東海第二発電所 審査資料	
資料番号	CVRD-1-003 改1
提出年月日	2021年9月24日

東海第二発電所
圧縮減容装置の設置に係る
設計方針の変更及び基準適合性の整理について

2021年9月24日
日本原子力発電株式会社

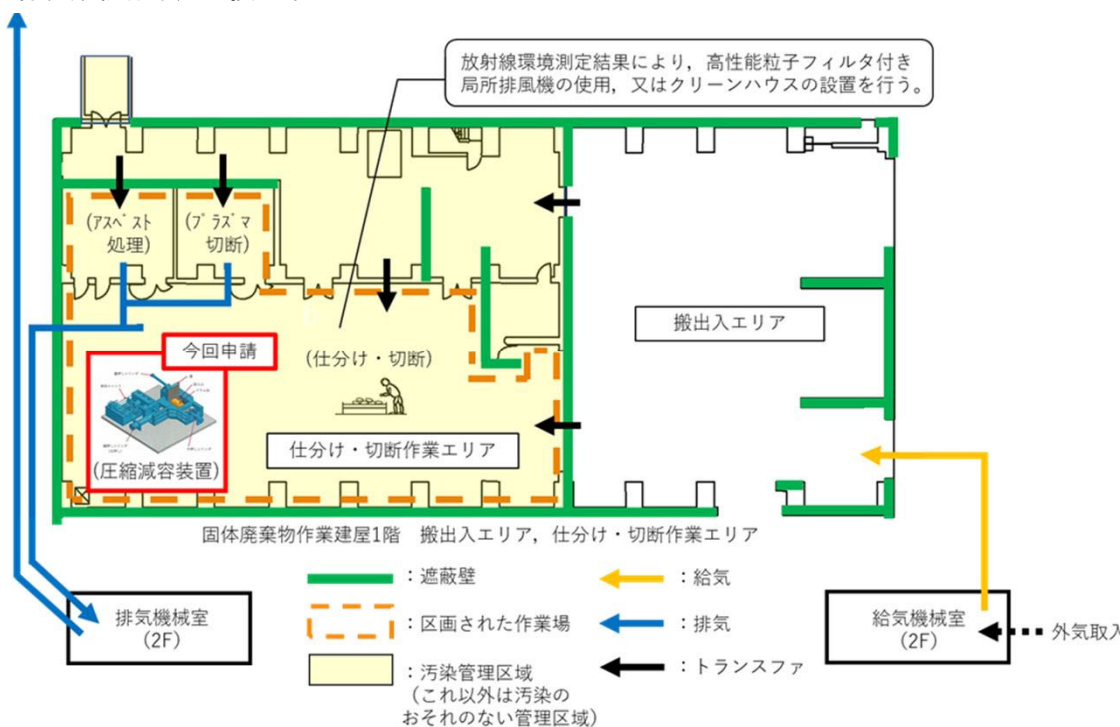
- 第933回審査会合における設置許可基準規則第27条第3項※1に適合するため設計方針の説明において、固体廃棄物作業建屋内の圧縮減容装置が設置される仕分け・切断作業エリアは負圧を維持することから、放射性廃棄物を処理する過程で放射性物質が飛散した場合においても、区画外に放射性物質が散逸し難いと考え、換気設備が設置された固体廃棄物作業建屋内に設置する設計としていた。
- しかし、区画内では圧縮処理の他、仕分け作業や切断作業を行うため、圧縮減容装置からの散逸を防止し、仕分け作業や切断作業に影響を与えない設計とすることがより適切であると判断した。このため、圧縮減容装置をフードで囲い、フード内の負圧を維持し、固体廃棄物作業建屋換気系により排気することにより、散逸し難い設計とする方針に変更することとした。

第27-3図 圧縮減容装置イメージ図
(設計進捗によりフード範囲や排気方法は変更となる可能性あり)

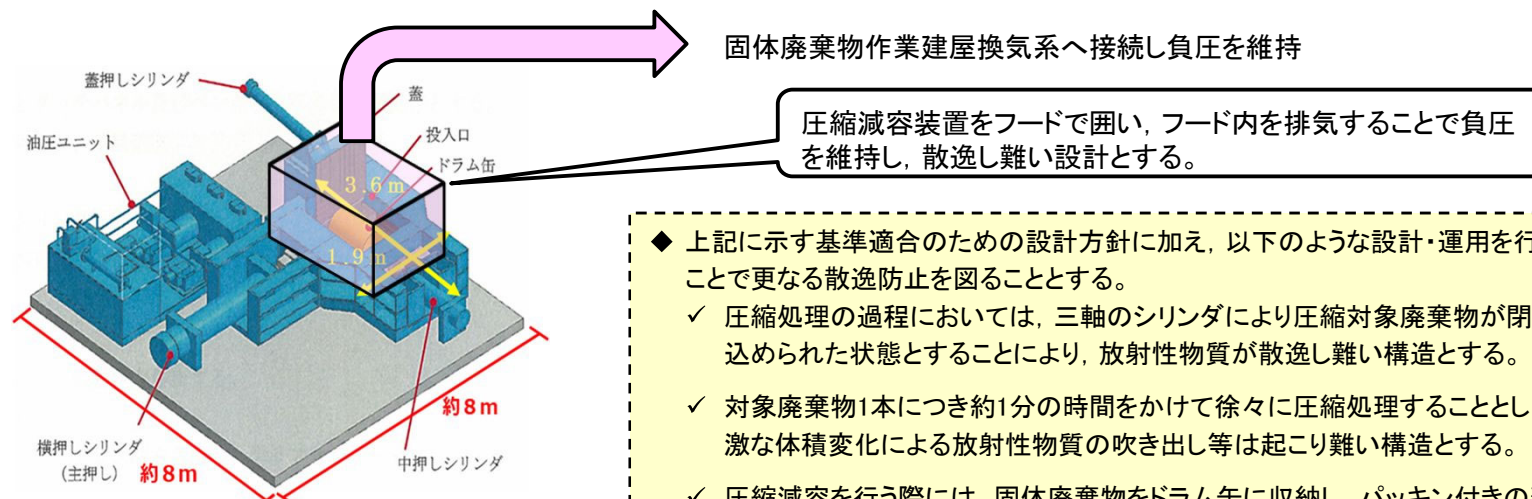
圧縮減容装置はフードで囲い、フード内を排気し負圧を維持することで、放射性廃棄物を処理する過程において放射性物質が散逸し難い設計とする。

- 申請当初は下表左欄のような適合方針としていたが、圧縮減容装置による散逸防止をより確実なものとするため、右欄のとおりフードで囲い、フード内を排気し負圧を維持することで散逸し難い設計とすることを適合方針とする。(第27-3図)

申請当初の適合方針	見直し後の適合方針
・圧縮減容装置は、固体廃棄物作業建屋内の壁、天井、扉により区画され、換気設備により負圧が維持される「仕分け・切断作業エリア」に設置する。	・圧縮減容装置はフードで囲い、フード内を排気し負圧を維持することで、散逸し難い設計とする。

- ◆ 上記に示す基準適合のための設計方針に加え、以下のような設計・運用を行うことで更なる散逸防止を図ることとする。
 - ✓ 圧縮処理の過程においては、三軸のシリンダにより圧縮対象廃棄物が閉じ込められた状態とすることにより、放射性物質が散逸し難い構造とする。
 - ✓ 対象廃棄物1本につき約1分の時間をかけて徐々に圧縮処理することとし、急激な体積変化による放射性物質の吹き出し等は起こり難い構造とする。
 - ✓ 圧縮減容を行う際には、固体廃棄物をドラム缶に収納し、パッキン付きの蓋を締め付けた状態で取り扱う。
